# 水量平衡测试整改意见函

上村铁塔工业园：

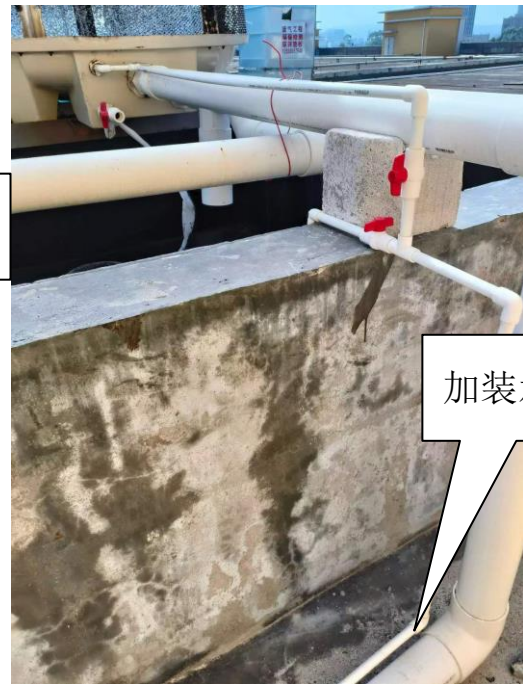
- 1、A1 冷却塔缺少补水计量水表。
- 2、A2 冷却塔缺少补水计量水表。
- 3、B6 万鸿盛冷却塔缺少补水计量水表。

1、A1 栋厂房的东侧恒塑冷却塔、北侧万鸿盛冷却塔和楼顶各公司使用的冷却塔进水管上加装水表，共 5 块表（如下图所示）。
